INFORME DE EVALUACIÓN Y SEGUIMIENTO

EIC-Lanamme-INF-0309-2023

RUTA NACIONAL N°1, TRAMO SAN RAMÓN-CAMBRONERO
RUTA CANTONAL ALTERNA, RÍO JESÚS - PIEDRA BLANCA

Marzo, 2023

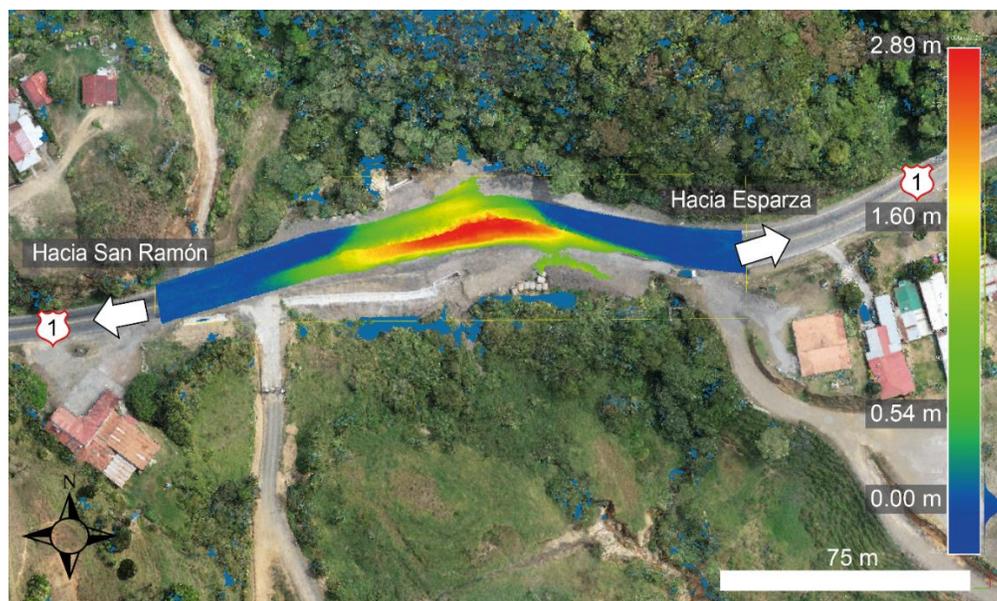
Tal como se aprecia en la Figura 23, de acuerdo con estos resultados, entre las dos fechas indicadas de los levantamientos de datos topográficos, posterior a la intervención realizada, la máxima diferencia de elevación registrada entre las superficies de ruedo es de 2.89 m. Siendo esto producto de la construcción del relleno.

Esta información representa un insumo para el control topográfico del desplazamiento que se pueda presentar en el relleno. Deben realizarse estudios planificados y ejecutados por parte de la Administración, para lograr una modelación detallada de las condiciones geológicas y geotécnicas que caracterizan este sitio.

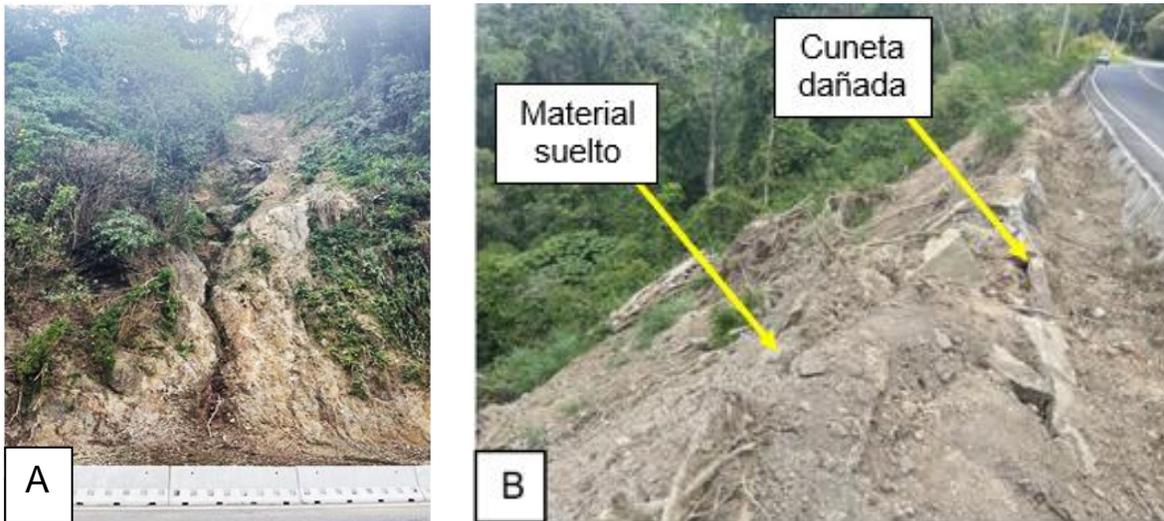
Tal como se aprecia en la figura anterior, en el talud superior no se observa evidencia de intervenciones recientes en la superficie o alguna obra geotécnica de estabilización.

Si no se han ejecutado, se recomienda a la Administración realizar los estudios geológicos y geotécnicos que permitan establecer la condición actual del talud y la necesidad de

intervenir el mismo, con el fin de mejorar su condición de estabilidad, la protección superficial o el control de materiales caídos. A pesar de haber tenido lugar un deslizamiento reciente, es importante realizar con celeridad los estudios para determinar si se requiere alguna obra de intervención, con el fin de garantizar la estabilidad del talud y la seguridad de los usuarios.

Figura 21. Comparación de la condición antes y después en la zona intervenida por la Administración en esta Ruta Cantonal. A) Condición en el año 2022, antes de la intervención. B) Condición actual, año 2023, luego de la intervención

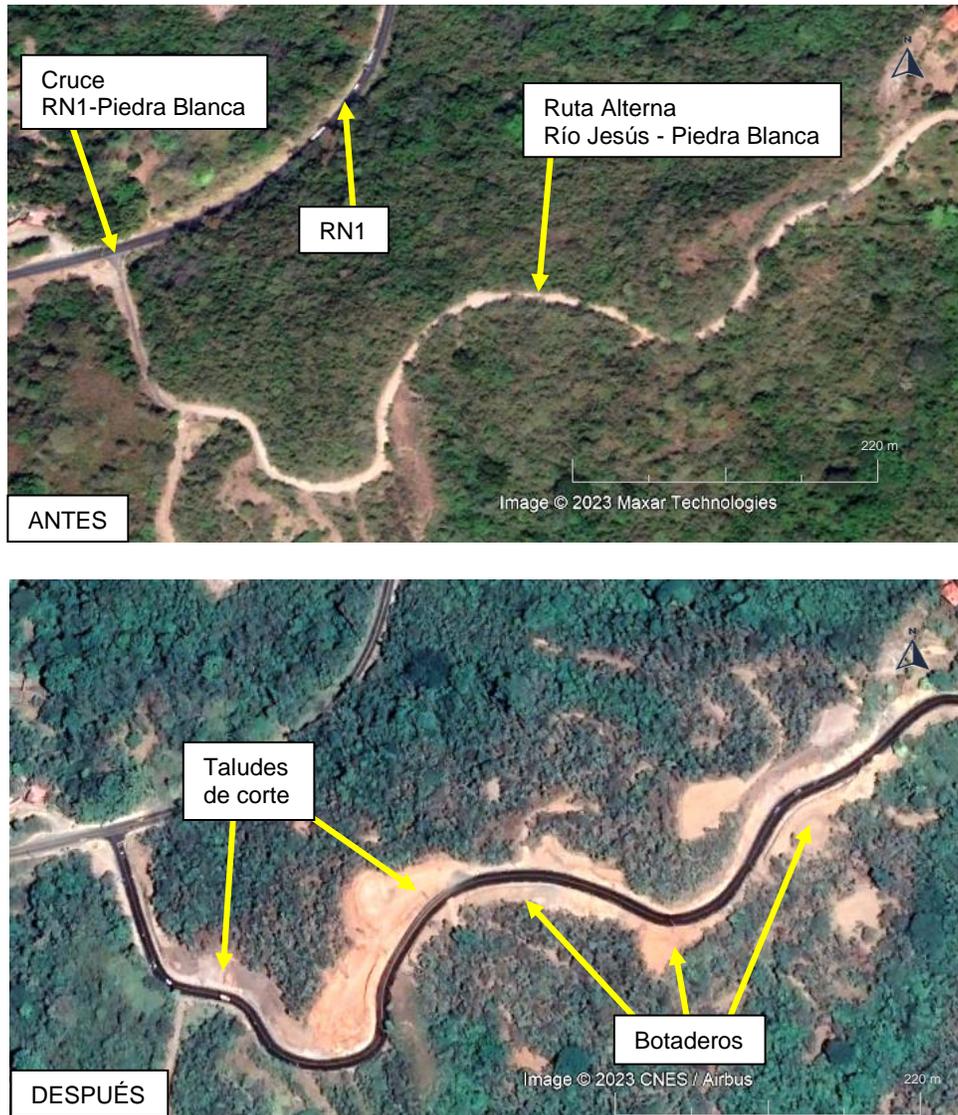
El uso de terrenos aledaños a la Ruta Cantonal como botaderos del material de corte, así como el impacto que han tenido estas actividades en la zona, se puede observar mediante la comparación de fotografías satelitales, tal como se muestra en la Figura 21.

En la Figura 21 se aprecia parte de los cambios que ha experimentado la zona producto de la intervención realizada. Zonas aledañas a la carretera fueron utilizadas como botaderos del material de corte de los taludes, sin que se hayan implementado, hasta la fecha de emisión este informe, medidas para el control de la erosión.

En este sentido cabe recordar lo previsto en el **Manual de especificaciones generales para la construcción de carreteras, caminos y puentes de Costa Rica, el CR-2020**. En la “Sección 157 Control de la erosión del suelo” este manual dispone los lineamientos para

Por lo tanto, se recomienda a la Administración llevar a cabo el diseño y construcción de las obras de protección y los drenajes superficiales requeridos para garantizar una adecuada protección de las obras construidas en esta Ruta Cantonal entre los poblados de Río Jesús y Piedra Blanca, habilitada como ruta alterna a la Ruta, Nacional No.1 para vehículos livianos.

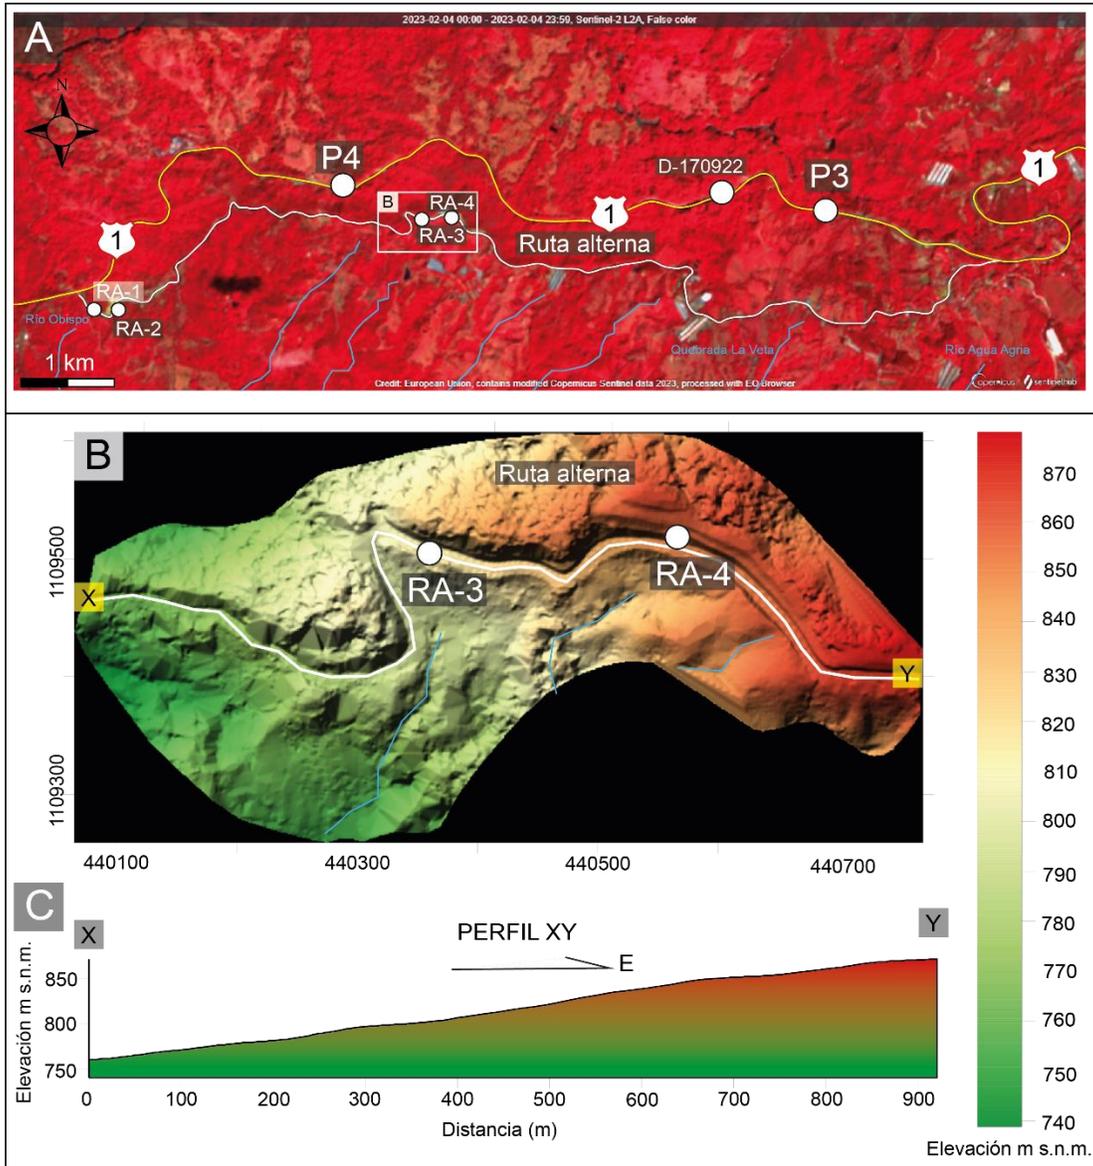
En la Figura 24 se puede ver la ubicación de los puntos evaluados en la ruta alterna, así como diferencias altitudinales. Las diferencias de altitud que presenta la ruta alterna entre Río Jesús y Piedras Blancas son entre 941 y 640 m s.n.m. respectivamente. Mientras que el sector levantado con VANT está ubicado entre 870 y 760 m s.n.m. (Figura 24C).

Figura 25. MED con información de las pendientes de los taludes

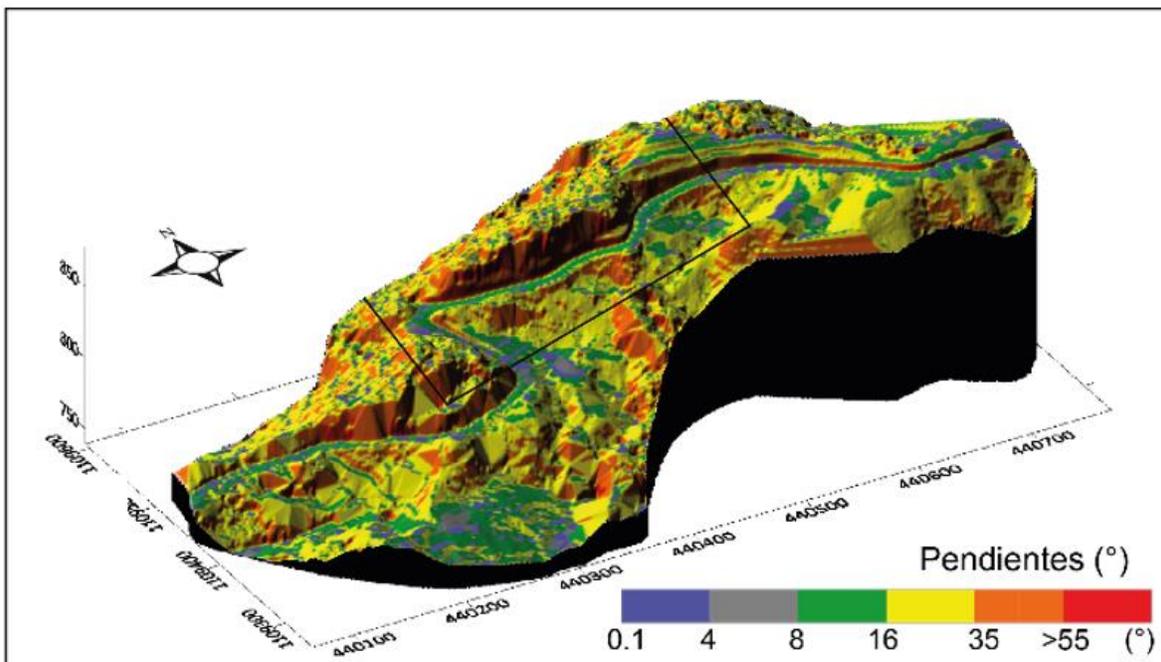
El MED generado con VANT permitió hacer un análisis de las pendientes de los taludes de ese sector. En general se caracterizan por ser fuertes ($16 - 35^\circ$) a muy fuertes $> 35^\circ$. Este rango de pendientes favorece la susceptibilidad a la erosión hídrica de los materiales descubiertos en los cortes, de igual forma ocurre con el material colocado en los botaderos y que no tiene ninguna protección contra la escorrentía (Figura 25).

Figura 26. A) Fotografía aérea que muestra la sinuosidad de la ruta y los taludes donde se hicieron cortes. B) Modelo de elevación digital con los valores en porcentaje de la pendiente del tramo de vía digitalizado

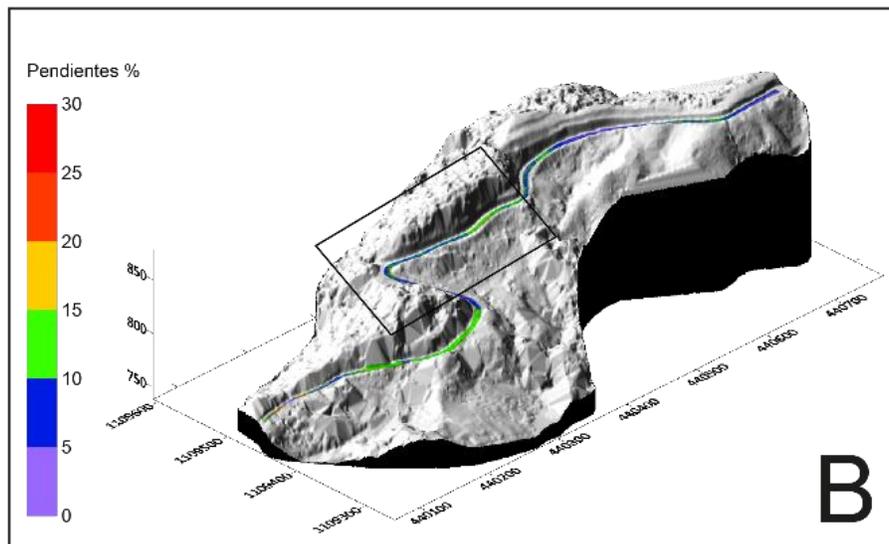
Entre las principales características observadas en este tramo de la ruta alterna y gracias al análisis fotogramétrico, es la sinuosidad de la ruta, con curvas cerradas. En la figura 26 se observa una fotografía aérea de una de las curvas más cerradas de este tramo y el MED con las pendientes en porcentaje de la vía en tramo evaluado.

Las principales amenazas identificadas en este sector evaluado son: la ocurrencia de deslizamientos en los sitios de botaderos, escorrentía sin adecuada captación y conducción por la falta de obras de drenaje, el encharcamiento de agua en la vía con la posibilidad de favorecer la ocurrencia de accidentes de tránsito en una vía con pendientes fuertes y curvas cerradas.
